Rapport de contrôle d'installations électriques à basse et à très basse tension

RÉF. 106/2024/53719/01:2

DATE DU CONTRÔLE 05/02/2024 AGENT VISITEUR Xavier Lepage
 ADRESSE DU CONTRÔLE Chemin des Carrières 16 - 4950 Waimes TYPE DE CONTRÔLE Visite de contrôle vente ancienne installation (8.4.2.)

Croquis de position élémentaire et descriptif sommaire des tableaux

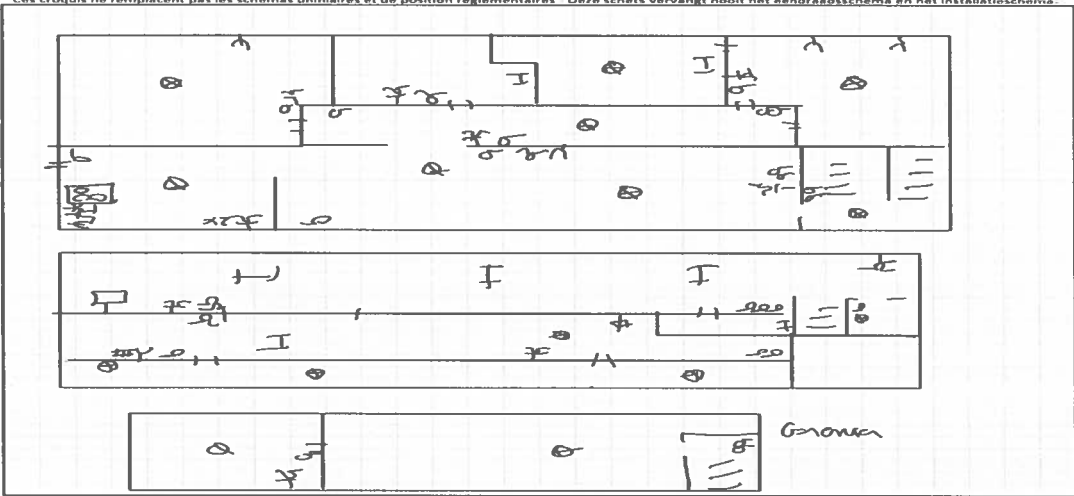
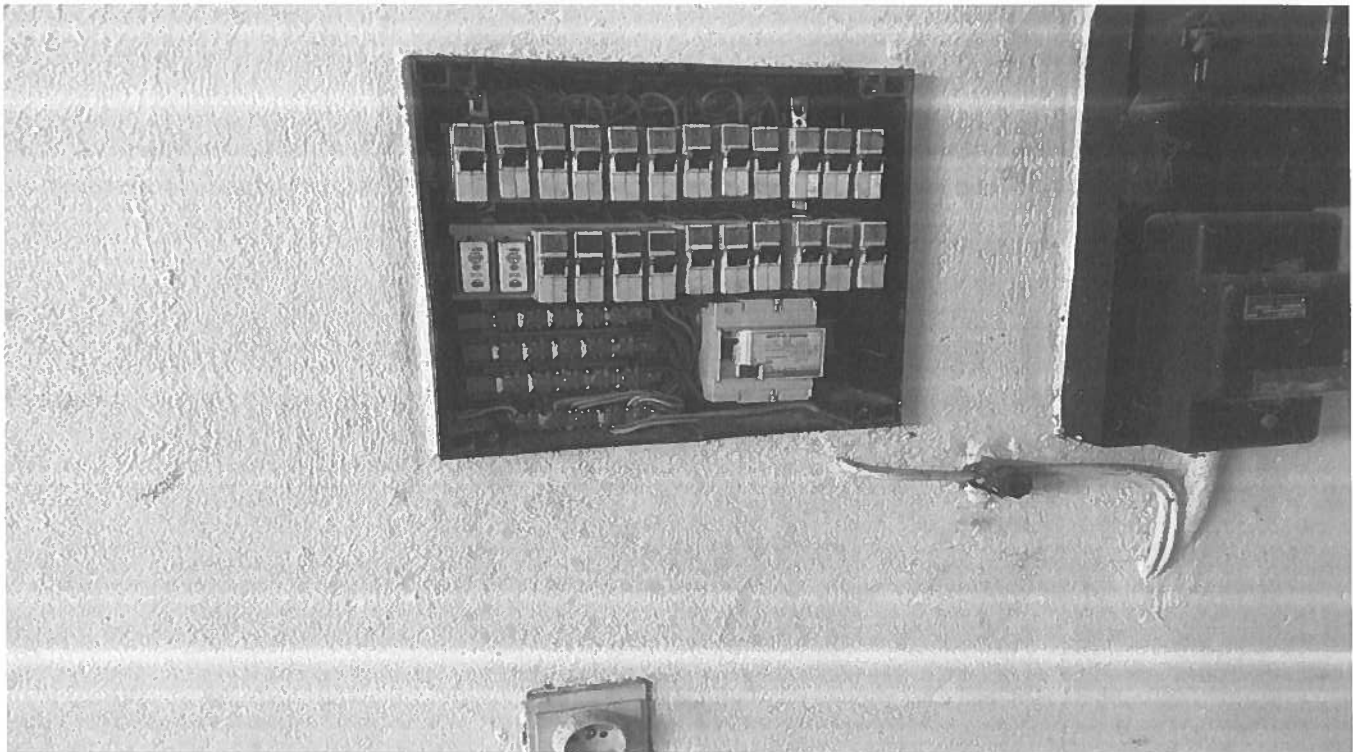
Le ou les socles de prise en défaut sont localisés dans la cuisine - le salon - la salle à manger
